## **RELATÓRIO DE FISCALIZAÇÃO**

004/2019

ASSUNTO: Fiscalização da prestação de serviço de abastecimento de água, tratamento de esgoto e atendimento comercial de São Domingos do Norte- ES.

PRESTADOR DE SERVIÇOS: SAAE São Domingos do Norte.

**Figura 1 –Captação Corrego do Café.**

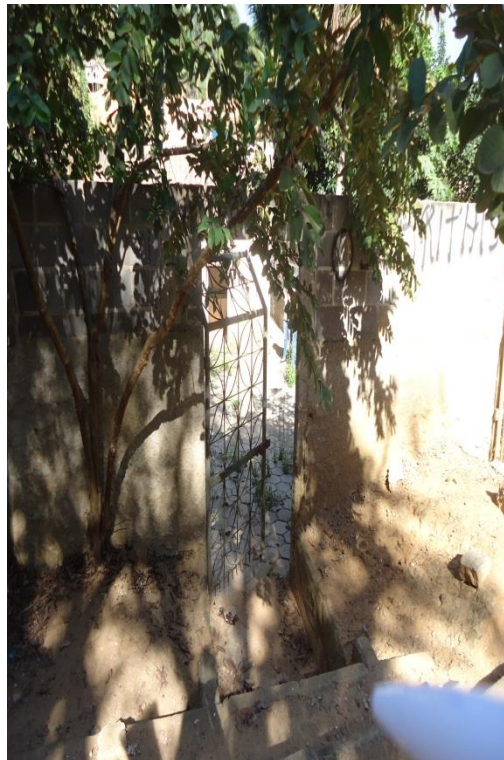
A condição de acesso ao local de captação do Córrego do Café é satisfatória (Figura 2) a entrada da EEAB do Córrego do Café possui identificação (Figura 3), entretanto não possui sinalização de risco de choque elétrico (Figura 6). Para retenção de sólidos grosseiros há um crivo na ponta da tubulação. Não há bomba reserva (Figura 5) e há vazamento visível na tubulação do conjunto moto-bomba, não há extintor de incêndio em local de fácil acesso e tampouco sinalização de risco de choque elétrico.

Observa-se que as paredes internas da EEAB do Córrego do Café (Figura 3 e Figura 7) bem como a área do entorno do pátio necessita de limpeza tendo em vista a grande quantidade de teias de aranha e excesso de vegetação no local.

**Figura 11- Entrada EEAB São Domingos**

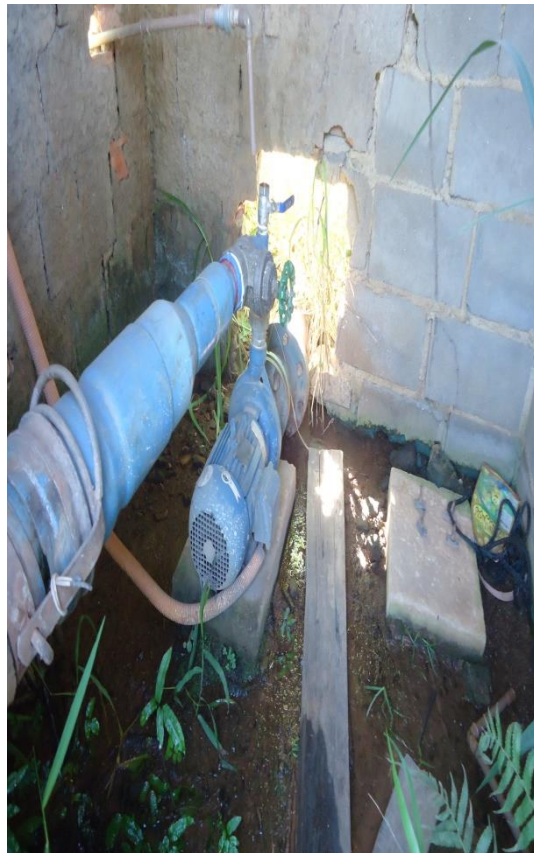
Quanto a EEAB do Rio São Domingos a condição de acesso ao local de captação necessita de manutenção de limpeza, tendo em vista o excesso de vegetação presente no local (Figura 9 e Figura 10) a entrada da EEAB do Rio São Domingos não possui identificação (Figura 11).

NC 08 - A entrada da EEAB do Rio São Domingos não possui identificação.

**Figura 18 –ETA de São Domingos do Norte 1. Figura 19- ETA de São Domingos do Norte 2.**

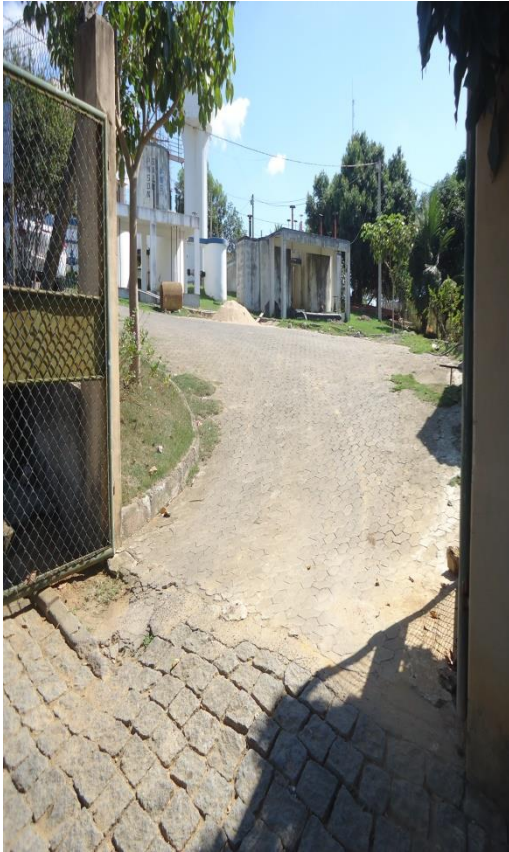
O tratamento da água captada ocorre na Estação de Tratamento de Água (ETA) no próprio do município (Figura 18 e Figura 19), não há guarda corpo de proteção na ETA de São Domingos do Norte, necessitando assim de readequação. O acesso à ETA apresenta boas condições (Figura 20) e o local está devidamente identificado (Figura 21) e cercado, sem animais dentro dos limites da ETA. Entretanto observamos que em alguns lugares do pátio da ETA possuía excesso de vegetação e objetos indesejáveis (Figura 22 e Figura 23), necessitando de limpeza.

NC 17 – Não há guarda corpo de proteção em todo o sistema de ETA de São Domingos do Norte, necessitando assim de readequações.

**Figura 33 –Decantador 1.**

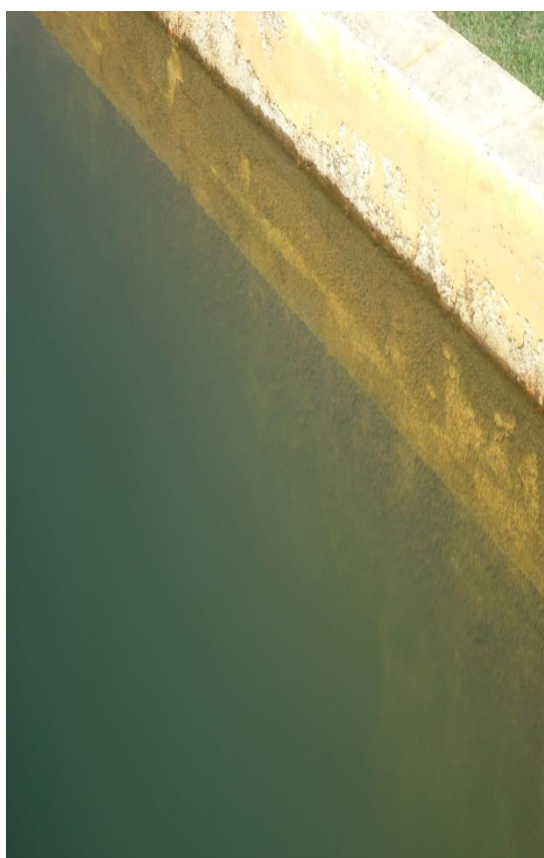
Após a etapa de floculação são utilizados os decantadores (Figura 33, Figura 35) que apresentam excesso de lodo (Figura 34 e Figura 36) que necessita de manutenção e limpeza. Necessita também de manutenção na estrutura dos decantadores, tendo em vista a presença de pequenas fissuras e de vegetação no local (Figura 37 e Figura 38).

NC 23 – Há excesso de lodo nos decantadores que necessitam de manutenção de limpeza. Há Necessidade também de manutenção na estrutura dos decantadores, tendo em vista a presença de pequenas fissuras e de vegetação no local.

**Figura 41 - Fissura entre o filtro e descarga.**

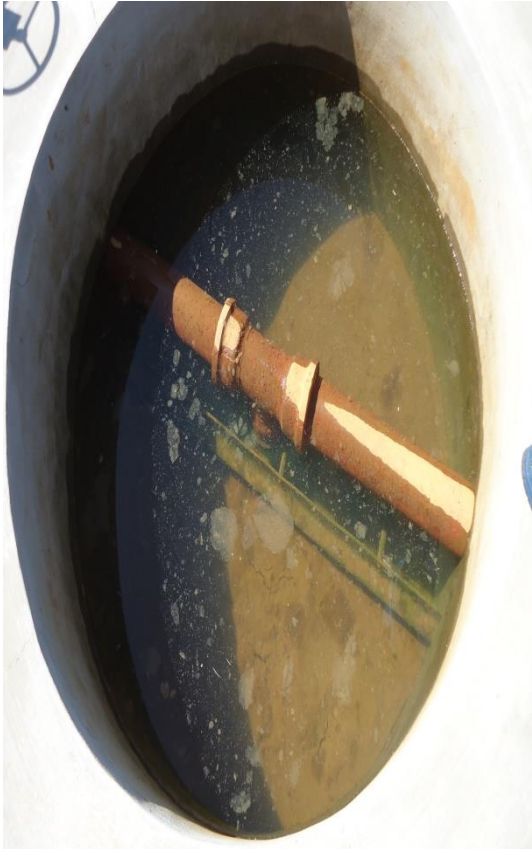
Os quatro filtros (Figura 39, Figura 40, Figura 42 e Figura 43) utilizados se encontram em condições satisfatórias. Entretanto há necessidade de manutenção nas tubulações que se localizam no interior dos filtros as mesmas apresentam excesso de corrosão, necessitando assim de readequações. Na tubulação dos Filtros da ETA 1 há vazamentos visíveis (Figura 44, Figura 45 e Figura 46), necessitando de Manutenção. Na Tubulação dos filtros da ETA 2 não possui vazamento visíveis (Figura 47).

NC 24 - Os quatro filtros há necessidade de manutenção nas tubulações que se localizam no interior dos filtros os mesmos apresentam excesso de corrosão, necessitando assim de readequações.
